Parc Eolien de LOU PAOU II

Réponse à l'avis
de la Mission Régionale d'Autorité Environnementale Occitanie

Avril 2022

Commune de Monts-de-Randon (anciennement Servières) - Lozère

Carte de synthèse des enjeux environnementaux en phase construction.

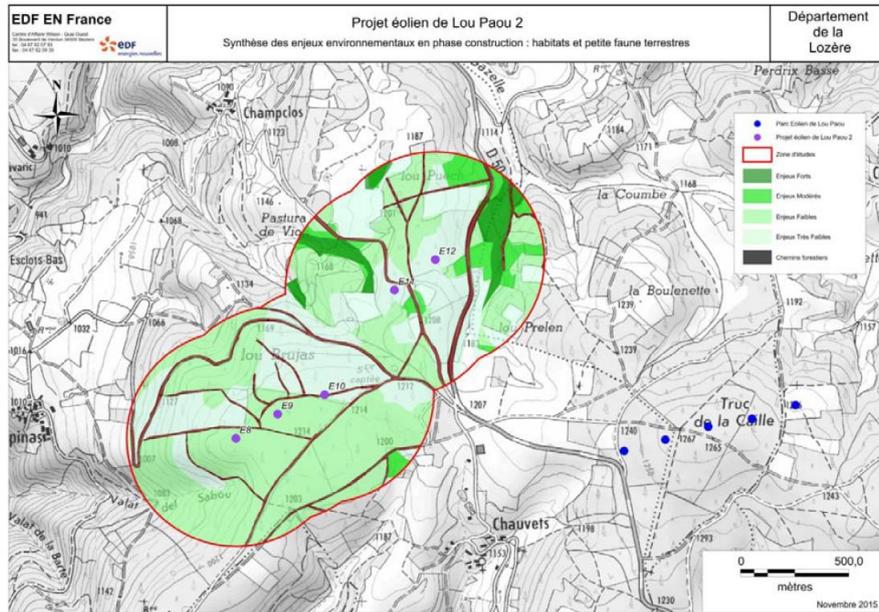
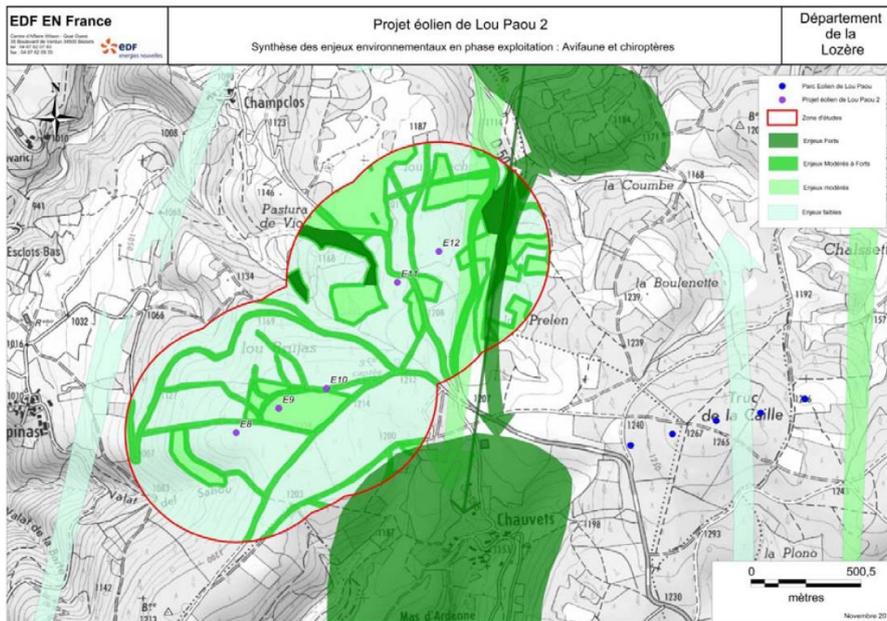
L'Autorité Environnementale demande de fournir une carte de synthèse des sensibilités des habitats et de la faune afin d'étayer l'analyse des impact

La MRAe renouvelle la recommandation de fournir une carte de synthèse des sensibilités des habitats et de la faune au regard de ce projet éolien, afin d'étayer l'analyse des impacts du projet.

Les cartes de synthèse de sensibilités ont été produites en 2015 dans la réponse à l'avis de l'autorité environnementale et sont présentées ci-dessous.

Afin de permettre une meilleure visibilité, les enjeux liés à la phase de travaux et ceux liés à la période d'exploitation ont été dissociés.

Cette distinction est pertinente dans la mesure où les risques d'impacts sont totalement différents dans ces deux phases. En période de travaux, les enjeux considérés sont les habitats et la petite faune terrestre, espèces potentiellement impactées par le trafic, la création des pistes et plateformes de levage. Pendant la période l'exploitation, les enjeux considérés concernent principalement les oiseaux et les chauve-souris, espèces potentiellement impactées par le mouvement des pales.

Il convient de soulever la limite méthodologique de présenter une implantation sur une carte des enjeux pour en évaluer des impacts, tel que demandé par l'autorité environnementale. En effet, la partie de l'étude d'impact consacrée aux enjeux ne fait pas encore apparaître l'implantation du projet, celle-ci est traitée lors de l'analyse des impacts du projet. La présence d'un enjeu fort n'engendre pas nécessairement un impact fort. Les comportements et l'état de conservation varie d'une espèce à l'autre. De plus, compte tenu des enjeux identifiés, l'objectif de l'étude d'impact est de proposer des mesures permettant d'éviter ou de réduire significativement les impacts. Cet objectif a été suivi dans le cadre du projet de Lou Paou 2, permettant d'éviter les zones à enjeux ou de réduire significativement les impacts du projet.

Carte des enjeux reptiles et amphibiens

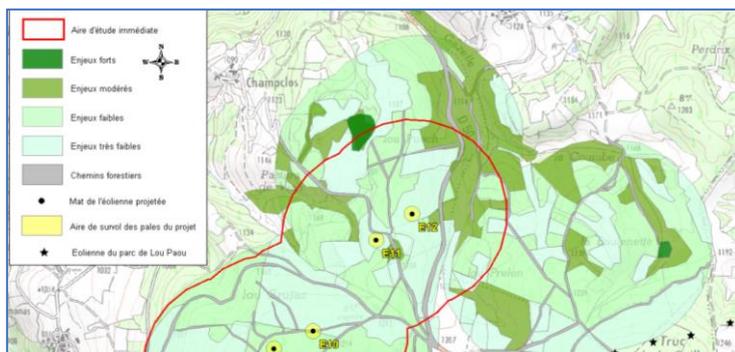
- D'après la carte des habitats, les éoliennes et les pistes impactent des forêts de Pins Sylvestres, des plantations d'Epicéas, des landes de genêts, habitats à enjeux modérés à faibles selon l'étude (carte page 151). Les habitats présentant un enjeu fort sont évités. L'étude annonce qu'une zone tampon de 100 mètres est définie autour des prairies humides (enjeu fort), mais ce zonage n'est pas cartographié ce qui conduit l'Ae à s'interroger sur le respect de cette zone tampon pour l'éolienne E11 toute proche. L'étude devrait démontrer en quoi l'éloignement et/ou les modalités d'interventions prévues lors des travaux permettraient d'éviter les impacts sur cet habitat, sa fonctionnalité et son environnement proche directement lié aux enjeux sur les amphibiens. L'Ae recommande que l'étude soit plus explicite sur ces points.

D'après la carte des habitats naturels, les éoliennes et les pistes impactent des forêts de Pins Sylvestres, des plantations d'Epicéas, des landes de genêts : habitats à enjeux modérés à faibles selon l'étude (carte page 151). Les habitats présentant un enjeu fort apparaissent évités en application de la séquence éviter-réduire-compenser (ERC) : l'étude annonce qu'une zone tampon de 100 m est définie autour des prairies humides (enjeu fort). Toutefois, une carte des enjeux liés aux amphibiens et aux reptiles est fournie dans la réponse à l'avis de 2015 et fait apparaître deux zones à enjeu fort près de l'éolienne E11. La mise en œuvre d'un balisage de 19 m autour de cette éolienne est proposé par le maître d'ouvrage. La MRAe estime que l'analyse de la situation de l'éolienne E11 doit être précisée en ce qui concerne les enjeux et les sensibilités des habitats, des espèces faunistiques et floristiques ainsi que les fonctionnalités des milieux humides et le risque d'impact en phase travaux.

La MRAe recommande que l'étude précise les enjeux et les sensibilités des habitats, des espèces faunistiques et floristiques, ainsi que les fonctionnalités des milieux humides autour de l'éolienne E11, afin de ré-évaluer les impacts du projet le cas échéant et de proposer des mesures adaptées.

Comme relevé par la MRAe, les habitats présentant n enjeu fort ont été évités en application de la séquence éviter-réduire-compenser.

Il n'y a pas de zone à enjeu fort amphibiens et reptiles à proximité de l'éolienne E11 ; sur la carte présentée dans la réponse à l'avis de l'autorité environnementale de 2015, . les enjeux sont faibles, très faibles ou modérés..

La mise en œuvre du balisage de 19 mètres autour des éoliennes est confirmée.

Carte des enjeux liés à l'herpétofaune.

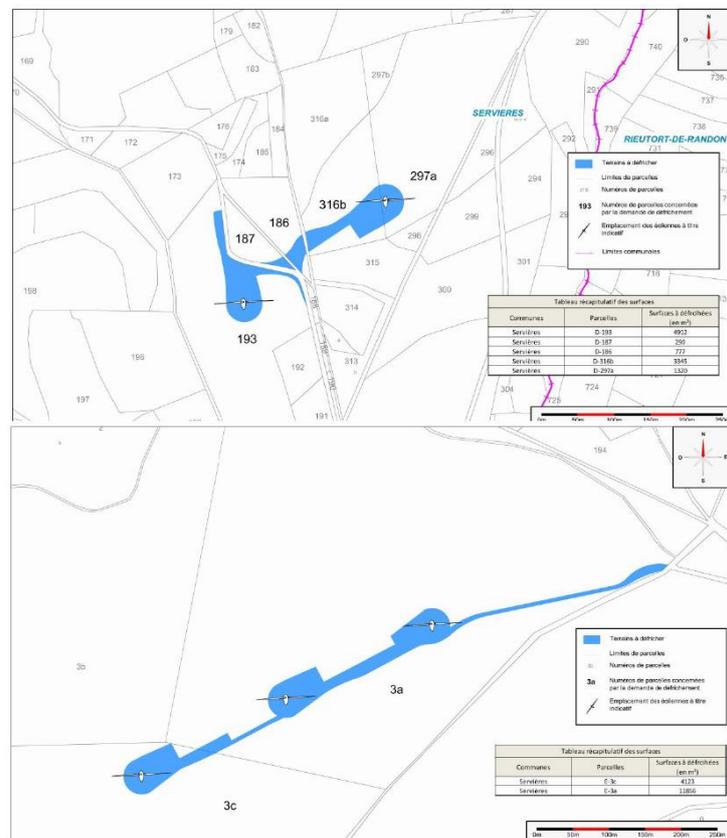
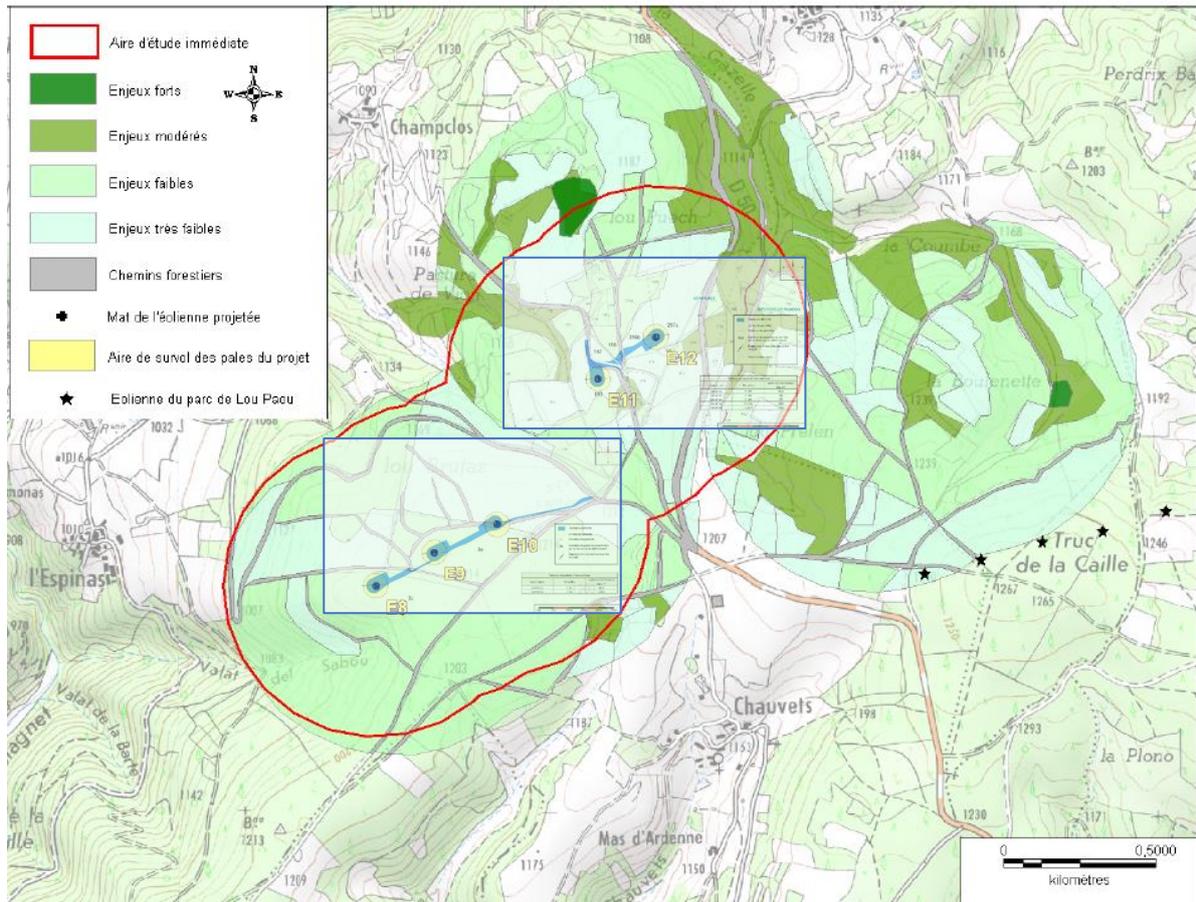
- L'étude indique que « seules les zones de pierriers et de lisières sont considérées comme potentiellement favorables » à la présence de reptiles. Ces milieux devraient être inventoriés et localisés dans l'étude, pour permettre de juger de l'effectivité de leur mise en défens en phase chantier. Cette remarque avait déjà été formulée dans le premier avis. L'étude affirme éviter les secteurs sensibles et en conséquence ne prévoit aucune mesure précise pour la petite faune.

L'étude indique que « seules les zones de pierriers et de lisières sont considérées comme potentiellement favorables » à la présence de reptiles. Elle affirme que le projet évite les secteurs sensibles pour la petite faune mais n'évalue pas les impacts potentiels des travaux de création (5 250 m²) ou d'élargissement (1 200 mètres linaires) des pistes.

La MRAe recommande d'évaluer l'impact de l'ensemble des aménagements du projet sur les habitats sensibles et la petite faune et de proposer des mesures adaptées le cas échéant.

La carte ci-dessous présente les secteurs concernés par les travaux (B.II.5.2 de l'étude d'impact de 2014)

La carte ci-dessus superpose les zones concernées par les travaux à la carte des enjeux reptiles.

- Les travaux sont prévus sur des zones à enjeux faibles/très faibles.
- Les zones à enjeux modérés se situent relativement loin des zones de chantier.
- Les zones à enjeux forts pour les reptiles se situent en limite de la zone d'étude.

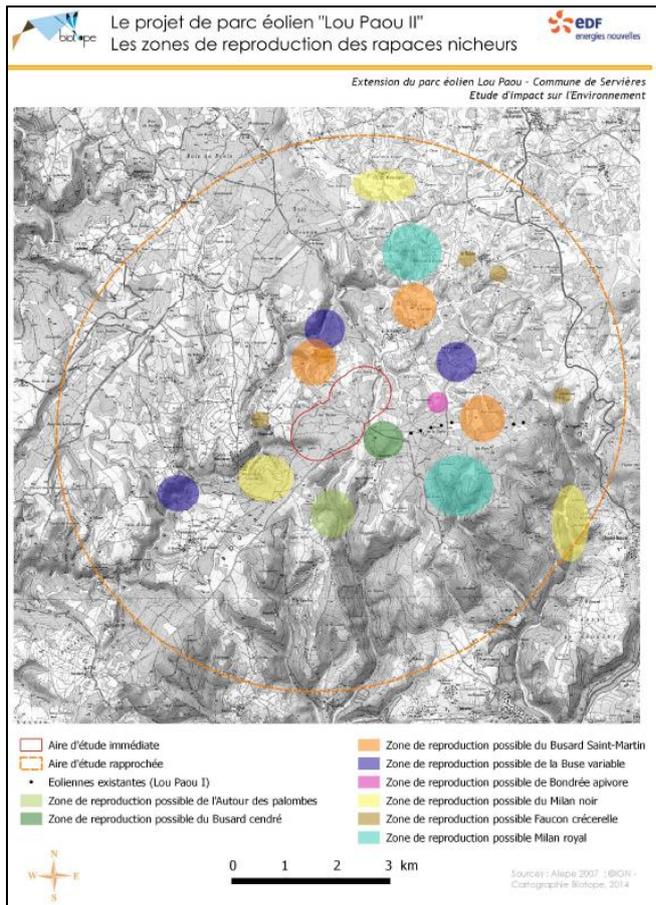
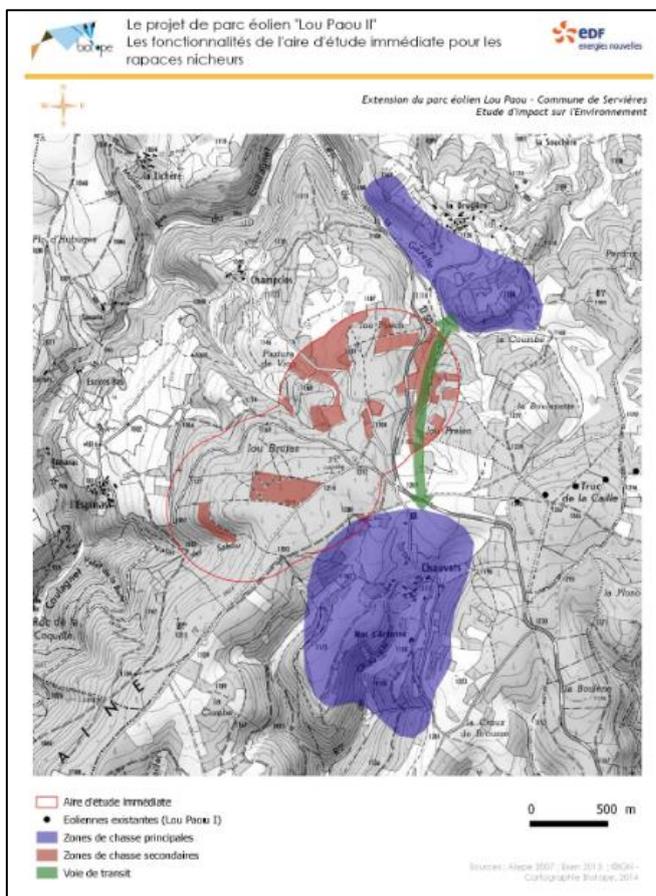
- Un dortoir hivernal de Milan royal est localisé à environ 10 kilomètres. Cet enjeu aurait dû être souligné dans l'étude, la distance de prospection alimentaire ne se limitant pas au 5 kilomètres indiqués dans le zonage du PNA.

La MRAe recommande d'analyser les conséquences de la présence à environ 10 km du projet Lou Paou II d'un dortoir hivernal de Milan royal et de ré-interroger les niveaux d'impact attendus du projet et les effets cumulés avec Lou Paou I en ce qui concerne les niveaux de mortalité aviaire.

Les distances parcourues par les milans royaux autour des dortoirs sont généralement inférieures à 10 km (cahier technique du Milan Royal, LPO Mission Rapaces). Les suivis des hivernants en journée montrent que les zones d'activités sont localisées au droit de zones ouvertes (prairie notamment) pour des oiseaux en phase de prospection alimentaire. Le projet Lou Paou 2 étant en contexte forestier, le site ne présente pas ce type de fonctionnalités pour l'espèce.

Les zones d'activité (page 66 et 67 de l'étude d'impact) sont clairement concentrées au niveau de deux principaux secteurs de coteaux exposés au sud et favorables à la formation d'ascendances thermiques, à savoir les coteaux ouverts de Chauvets au sud de l'aire d'étude, et ceux de La Brugère au nord de l'aire d'étude. Il est d'ailleurs probable que ces secteurs ouverts apparaissent aussi comme des zones de chasse privilégiées pour l'ensemble des espèces fréquentant le site. Ces deux zones de concentration d'activité se situent de part et d'autre de l'aire d'étude, et le col de la route départementale D50 pourrait apparaître comme une voie de transit privilégiée. Enfin, à l'écart de ces principales zones d'activité, on note aussi une fréquentation beaucoup plus ponctuelle de la partie ouest de l'aire d'étude au niveau des quelques secteurs ouverts ou de boisements épars.

L'intérêt de l'aire d'étude rapprochée pour la chasse se limite principalement aux secteurs ouverts. Les zones de chasse potentielles ont été identifiées à partir des couches de la carte d'habitats correspondant à ces milieux ouverts (prairies, landes à genêts, tourbières et coupes forestières). Les observations réalisées en 2014 au cours de 3 journées de suivi révèlent toutefois que ces zones ouvertes sont relativement peu exploitées

Les zones de reproductions possibles pour les rapaces nicheurs sont présentées en page 66 de 'étude d'impact de 2014

Les fonctionnalités de l'aire d'étude immédiate de Lou Paou II pour les rapaces nicheurs sont présentées en page 67 de l'étude d'impact de 2014

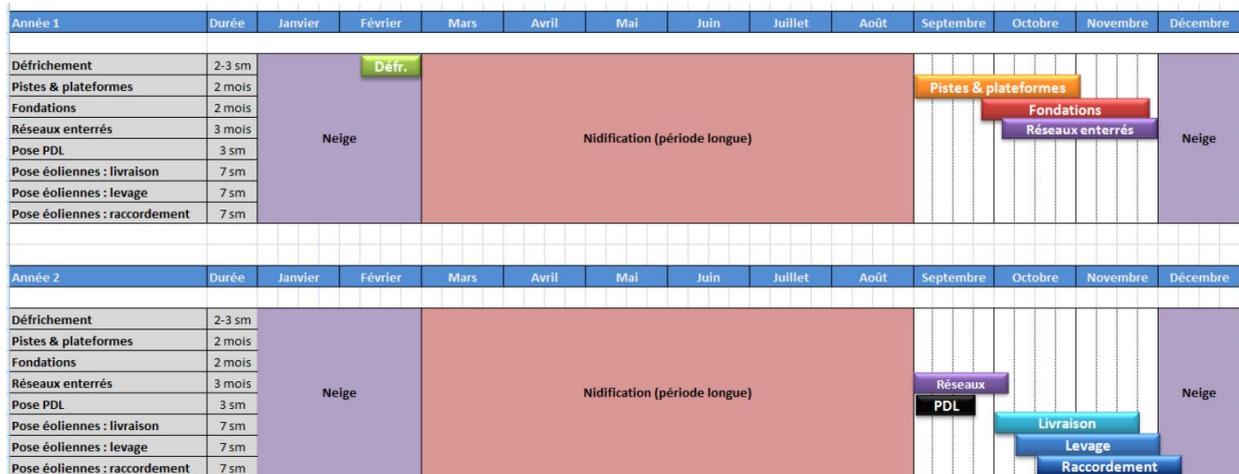
• Deux plannings de travaux sont évoqués. Comme indiqué dans le premier avis, l'Ae recommande que le scénario 2 soit retenu pour un démarrage des travaux plus tardif et qu'il soit mis en cohérence avec les préconisations faites sur le défrichage, pour que celui ne débute qu'après le 15 septembre.

La MRAe recommande en outre que le scénario 2 soit retenu pour un démarrage des travaux plus tardif et qu'il soit mis en cohérence avec les préconisations faites sur le défrichage, pour que celui ne débute qu'après le 15 septembre.

Afin d'éviter la présence d'oiseaux nicheurs sur site pendant la période de chantier, 2 plannings ont été proposés, avec 2 scénarii de nidification : une période courte (de mars à juin inclus) et une autre plus longue (de mars à août inclus). Afin d'accroître la protection de l'avifaune lors du défrichage, celui-ci, qui devait démarrer le 1^{er} septembre ne sera pas réalisé entre mars et le 15 septembre inclus.

Si les conditions le permettent, le défrichage sera probablement réalisé aux mois de janvier/février pour permettre de démarrer la création des pistes et de la plateforme le 1^{er} septembre qui suit.

Cf page 25 de l'étude d'impact du 23 décembre 2014.
